গণপ্রজাতন্ত্রী বাংলাদেশ সরকার
শ্রম ও কর্মসংস্থান মন্ত্রণালয়
কলকারখানা ও প্রতিষ্ঠান পরিদর্শন অধিদপ্তর

ক্যাপ পর্যবেক্ষণের তথ্য

কারখানার নাম	লাকী স্টার এম্পায়েলমেন্টস লিঃ
ঠিকানা	141/142, Lalasarat / 71/1 West Khapara Road, Tongi, 234/4, Kachukhet
কারখানার কোড	GZP205
কালার কোড	
মূল্যায়নের ধরণ: বৈদ্যুতিক মূল্যায়ন	পর্যবেক্ষণের তারিখ: ২৬-০১-২০২৩
১. পর্যবেক্ষণ

সংযুক্তিসমূহ (৪)

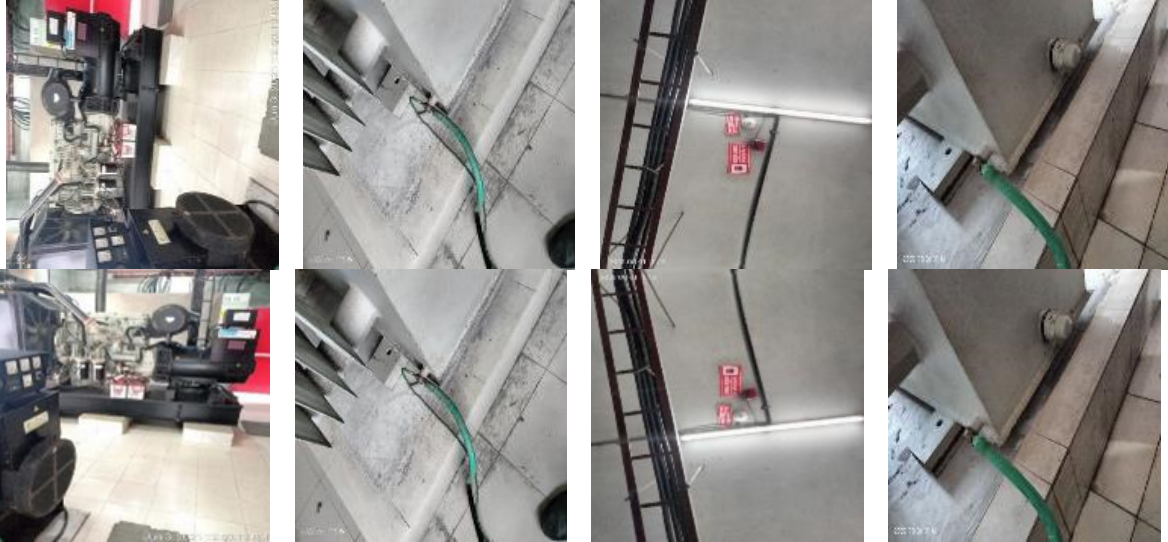
পরিদর্শন পর্যবেক্ষণ	Ensure accessibility, illumination and cross ventilation to Transformer
কাপ আইটেম ক্যাটাগরি

কার্যক্রম	We have implemented the issue
সুপারিশের তথ্যসূত্র	
কারখানার কার্যক্রম	2022-06-25 00:00:00
অগ্রাধিকার	৬ সপ্তাহ
চূড়ান্ত সময়সীমা	১১-০৭-২০২২
সংশোধিত সময়সীমা	০১-০১-১৯৭০
অগ্রগতির অবস্থা	সংশোধিত
মন্তব্য	05.10.2020: Accessibility is made sure by fire door, illumination is fine , ventilation is made by windows instead of exhaust and the room size is smaller than required as per NTPA. 25.01.2021 (CVV 2): Accessibility, illumination and ventilation are all good but room size is smaller than the required. 03.06.2021: Accessibility, illumination and ventilation are all good but room size is smaller than the required. 01-08-2022 : Accessibility , illumination and ventilation are all good. 26-01-2023: Completed.

সংযুক্তিসমূহ (৪)

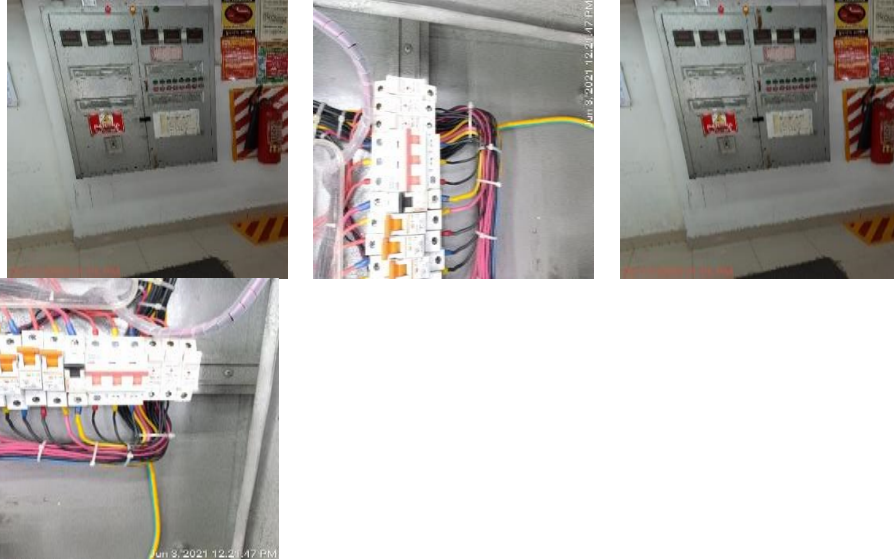
পরিদর্শন পর্যবেক্ষণ	<input type="checkbox"/> Access obstructed/barred to MDB <input type="checkbox"/> No clear identification mark on distribution board <input type="checkbox"/> Combustible materials near DB
ক্যাপ আইটেম ক্যাটাগরি

কার্যক্রম	<input type="checkbox"/> Provide clear identification mark on distribution board.
সুপারিশের তথ্যসূত্র	
কারখানার কার্যক্রম	We have implemented the issue
অগ্রাধিকার	৬ সপ্তাহ
চূড়ান্ত সময়সীমা	-
সংশোধিত সময়সীমা	০১-০১-১৯৭০
অগ্রগতির অবস্থা	সংশোধিত
মন্তব্য	05.10.2020: No access obstruction found to MDB, Distribution boards do not have clear and permanent identification marking and no Combustible materials near DB were found. 25.01.2021 (CVV2): No access obstruction found to MDB, Distribution boards do not have clear and permanent identification marking and no Combustible materials near DB were found. 03.06.2021: No access obstruction found to MDB, Distribution boards do not have clear and permanent identification marking and no Combustible materials near DB were found. 01-08-2022 :No access obstruction found to MDB, Distribution boards do not have clear and permanent identification marking and no Combustible materials near DB were found. 26-01-2023: Completed.
